Bilag 10

27. august 2021

Notat om henvendelser modtaget i høringsperioden

Sagsnummer
2019-0163393

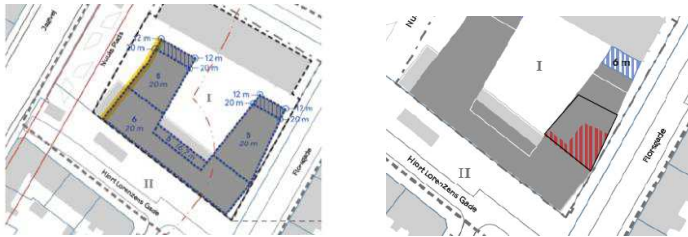
- Beboerne i Florsgade vil få skygge i aftentimerne. Beboeren i vores i Florsgade har til gårdsiden meget lidt sol, idet karreen kun har en lille gård. Nybyggeriet med den nuværende højde vil tage den sol, beboeren har om

eftermiddagen og aftenen (nr. 23, 49). Afstanden til boliger overfor er for kort og vil give indbliksgener (nr. 23). Byggeri er for højt og skygger for beboere i Florsgade. Er for massivt og dominerende mod Florsgade og har ikke tilbagetrækning fra Koppel som på forsiden. For tæt på, giver indblik (nr. 23, 27).

Ift. til gener for beboerne med skygger er det korrekt, at der kommer skyggeeffekter, som også beskrevet i lokalplanforslaget s. 16. 'Skyggediagrammerne viser, at der forår og efterår vil komme skygge på metroforpladsen i morgen- og eftermiddagstimerne. Fra sen eftermiddag er forholdene uændrede. Beboere i Hiort Lorenzens gade vil få skygge i de meget tidlige morgentimer, og om eftermiddagen vil der komme skygge på den lille plads ved Florsgade/Rantzausgade'.

3. Installationer på tag/højde

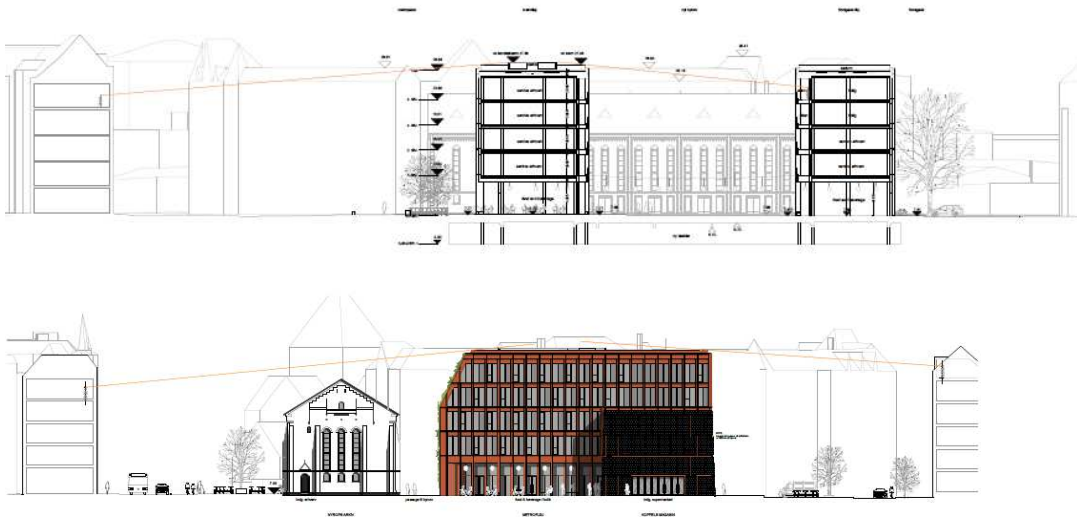
Bygherre (nr. 63) ønsker at samle teknik til køleanlæg på taget i et større felt mod metrostationspladsen. Bygherre har supplerende oplyst, at der ønskes en maksimal højde på 0,3 meter over sternkanten, inkl. afskærmning, på et område placeret 3 meter inde på taget målt fra facader. På nedenfor viste illustrationer ses, at anlægget ikke vil være synligt i forhold til omkringliggende bebyggelse.

- § 6, stk. 3. Bebyggelses højde
c) "...Bygningshøjden, fastsat ovenfor, kan overskrides med op til **0,3 m hvad angår nødvendig teknik på tag placeret i det på tegning 5b markerede felt, og 1 m hvad angår mindre, nødvendige afkast og indtag til ventilation og op til 3,5 m for hvad angår elevator- og trappetårne, når de er nødvendige for at kunne udnytte udendørs opholdsareal på tag...."**
- Lokalplantegninger tilrettes
Nr. 5b Bebyggelses omfang og placering
-Der angives et felt, hvor højden kan overskrides med 30 cm.
- Redegørelsen
-Konsekvensrettes bla. på illustrationsplan.

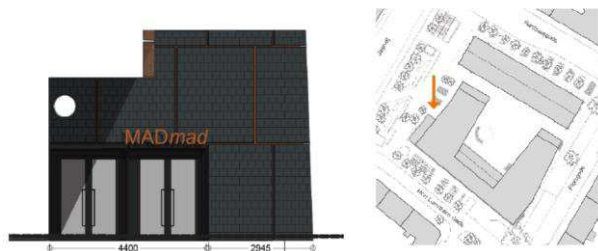
Bygherre (nr. 63) ønsker større åbenhed i stueetagens facade mod byrum (facade h på lokalplantegning 6a) i modulets fulde bredde i 1-2 etage (dobbelthøj) på i alt 13,5 m, hver etage for sig.

Bygherre ønsker også, at min. bredde ændres for sideindgang til supermarked fra 4 m til 4,5 m så det går op med modulmålet på 2x2,25 m.

-Vinduer på langsiderne

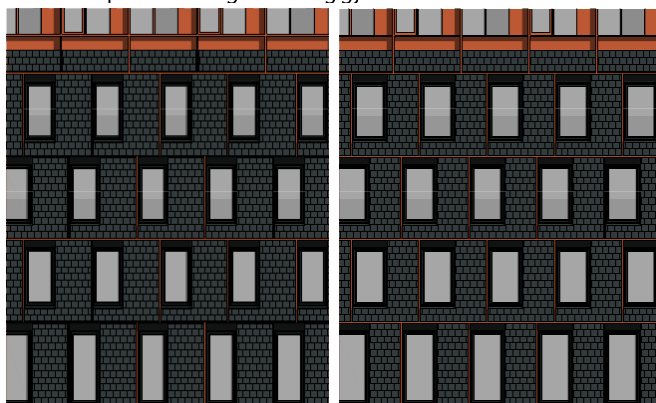
Bygherre (nr. 63) ønsker at bredde på vindueshuller på bygningen langsider (facade f og h) forøges af hensyn til dagslys i boliger, da beregning (med 10%-reglen) viser, at der er behov herfor. Bredden på murhuller ønskes forøget med 16 cm (se illustration nedenfor til højre). Alternativt ønskes bredden forøget yderligere til 21 cm. Bygherre ønsker, at der i lokalplanen gives mulighed for, at der kan arbejdes med begge bredder.

De i lokalplanforslaget muliggjorte vinduesbredder er vist til venstre.

2. Tagterrasse

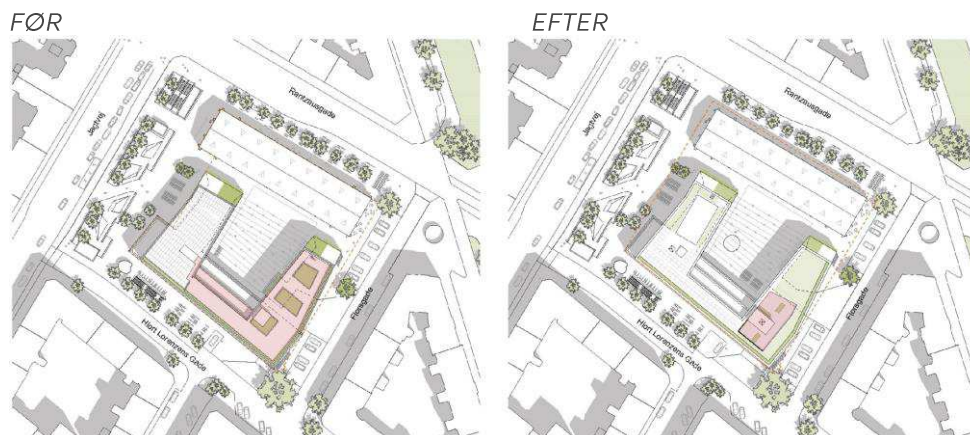
Bygherre (nr. 63) ønsker, at tagterrassen reduceres i størrelse herunder, at omfanget af plantebede på tagterrasser kun angives procentuelt i stedet både procentuelt og i kvadratmeter, så omfanget modsvarer tagterrassen aktuelle størrelse. Bygherre foreslår en andel af plantebede på 15% og samtidig, at vænet trækkes tre meter tilbage af hensyn til naboer og støj. Bygherre har efterfølgende fremsendt en støjrapport, der dokumenterer, at støjvænet kan trækkes tilbage og reduceres i højden til 1,2 m.

Forvaltningen er enig i, at tagterrassen kan reduceres i størrelse som følge af byggherres mulighed for opkøb af en del af en del af metrostationspladsen

og et mindre areal langs Rantzausgade og enig i, at plantekasser på tag kan beskrives procentuelt (fsv. plantekasser inden for tagterrassens udstrækning). En reduktion af tagterrassen vil også reducere evt. gener fra tagterrassen jf. pkt. 2.2.3 'Opholdsareal på tag'. Følgende ændringer foreslås:

- § 8, stk. 7. Beplantning
"....Der skal på tagterrasse/taghave udover de i § 7, stk. 4 g nævnte plantekasser etableres minimum 120 m² beplantning i form af plantebede, svarende til minimum 13%-15 % af opholdsarealets samlede omfang. Mindst fire af plantebedene skal være mere end 18 m²."

- Lokalplantegninger
Nr. 6b Ydre fremtræden (nybyggeri)
-Felt for udstrækning af tagterrasse er justeret.
Nr. 8 Støjskærme.
-Støjskærme er flyttet
- Redegørelsen
Situationsplan justeres og tekst om udvidelse af matrikel opdateres.
